OGGETTO: Impianto agrivoltaico avanzato denominato “Ennese” della potenza di 170,6 MWp e 161,1 MWac, sito nel comune di Enna e relative opere di connessione nei Comuni di Caltanissetta, Enna e Pietraperzia (EN) e punto di connessione presso la stazione di smistamento RTN esistente a 150 kV denominata “Caltanissetta”.

Procedimento: Valutazione d'Impatto Ambientale (V.I.A.) ai sensi dell'art. 23 del D.Lgs. n. 152/2006 E e ss.mm.ii. comprensiva dell'attivazione della Procedura di Valutazione di Incidenza Ambientale ai sensi dell'art. 5 del D.P.R. 357/1997 e s.m.i.

Parere C.T.S. n. 662/2026 del 26/06/2026

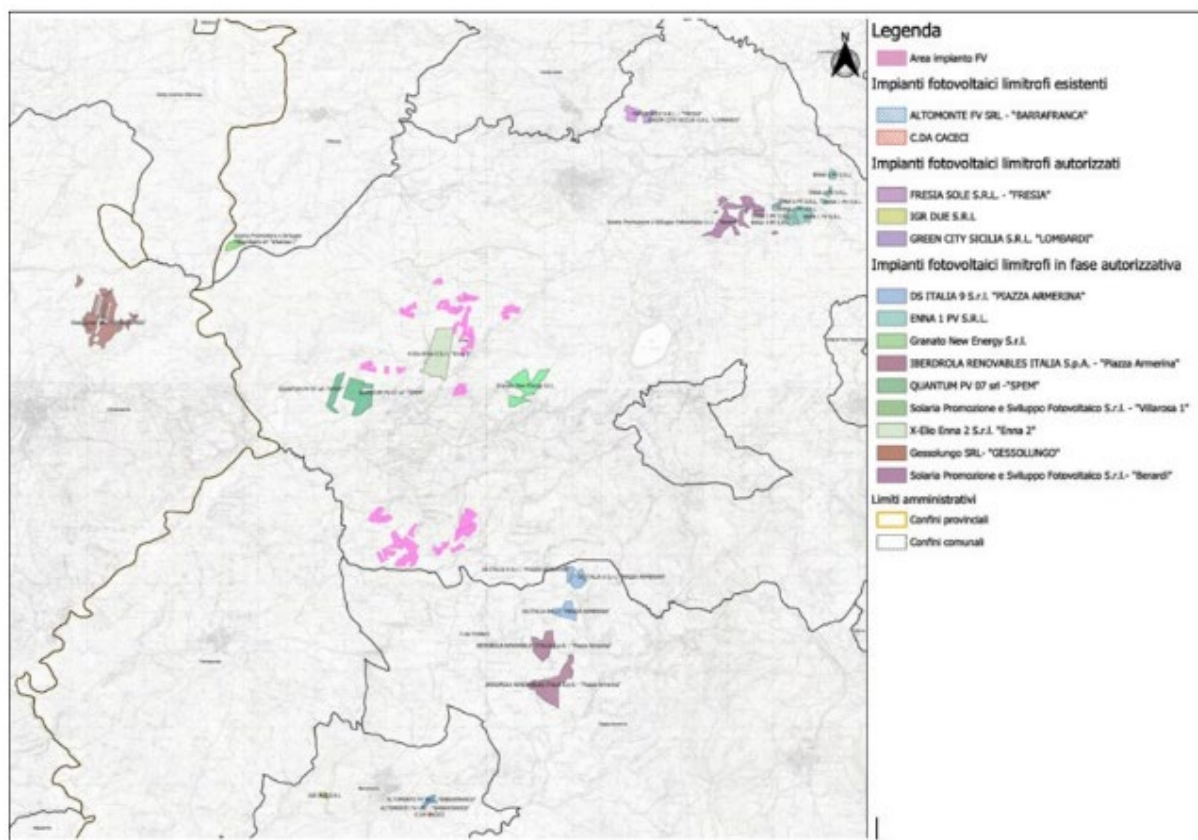
VISTA la nota prot. ARTA n. 9733/GAB del 30/10/2024 avente come oggetto: Effetto Cumulo impianti di produzione di energia alternativa. Impianti fotovoltaici/agrivoltaici – reperimento risorse idriche.

RICHIAMATO il DM 30/03/2015 il quale stabilisce che l'Effetto Cumulo debba essere valutato in riferimento a tutte le componenti ambientali.

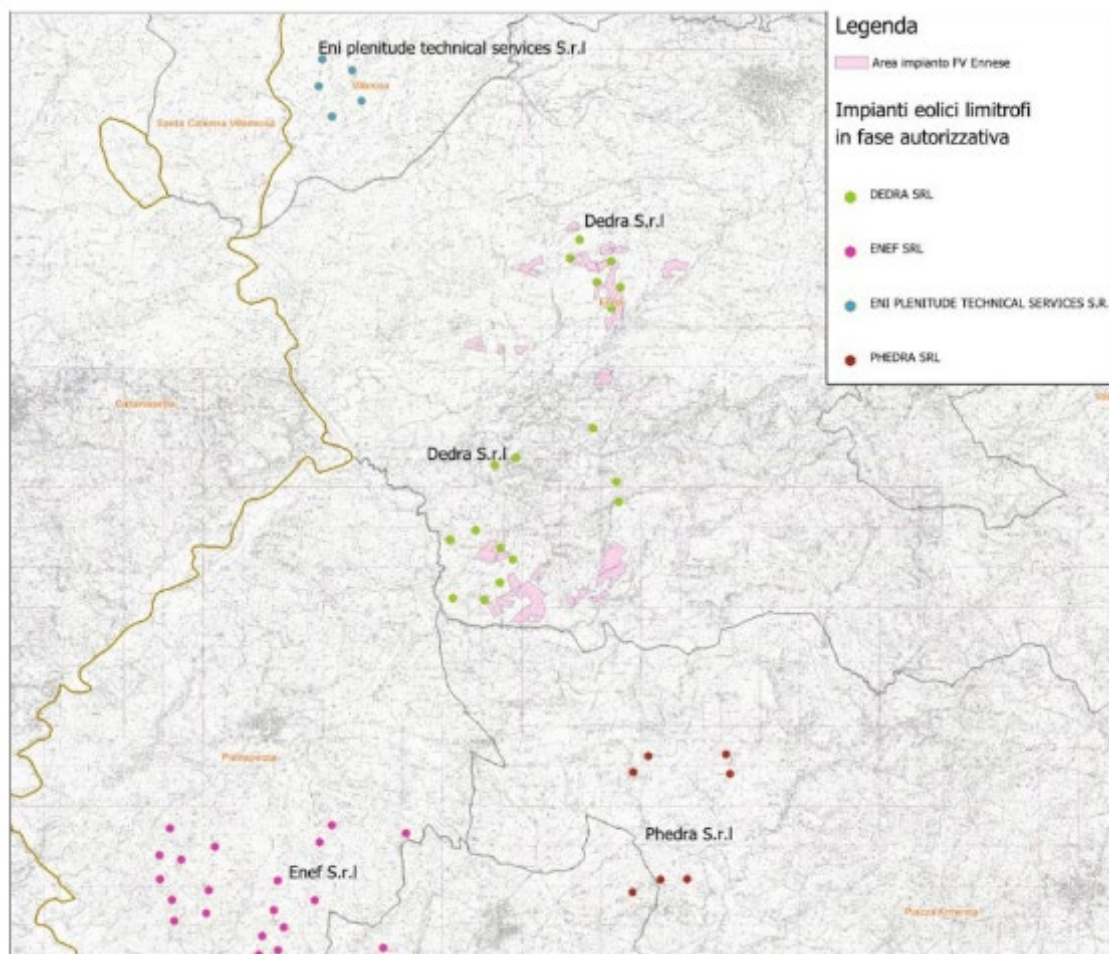
RILEVATO e VALUTATO che il proponente ha prodotto l'elaborato *RS06REL0007A0-ENN-P-007R_00_Relazione_Valutazione_degli_Impatti_cumulativi-signed.pdf* nel quale dichiara: *Nel raggio di 10 km dal perimetro dell'impianto fotovoltaico in progetto, è stata effettuata un'analisi ricognitiva finalizzata all'individuazione di altri impianti fotovoltaici presenti o previsti sul territorio. L'indagine ha evidenziato la presenza delle seguenti tipologie di impianti: • n. 2 impianti fotovoltaici esistenti, attualmente in esercizio; • n. 3 impianti fotovoltaici autorizzati, non ancora realizzati; • n. 9 impianti fotovoltaici per i quali è in corso l'iter autorizzativo presso le autorità competenti. Nel raggio di 10 km dal perimetro dell'impianto ... è stata effettuata un'analisi ricognitiva finalizzata all'individuazione di impianti eolici ... L'indagine ha evidenziato la presenza delle seguenti tipologie di impianti: • n. 0 impianti Eolici esistenti od autorizzati, • n. 4 impianti Eolici per i quali è in corso l'iter autorizzativo presso le autorità competenti.*

CONSIDERATO che le valutazioni di questa CTS in merito all'effetto Cumulo sono meglio riportate nei riscontri alle controdeduzioni del proponente al Parere Istruttorio Intermedio C.T.S. n. 69/2025 del 30/12/2025.
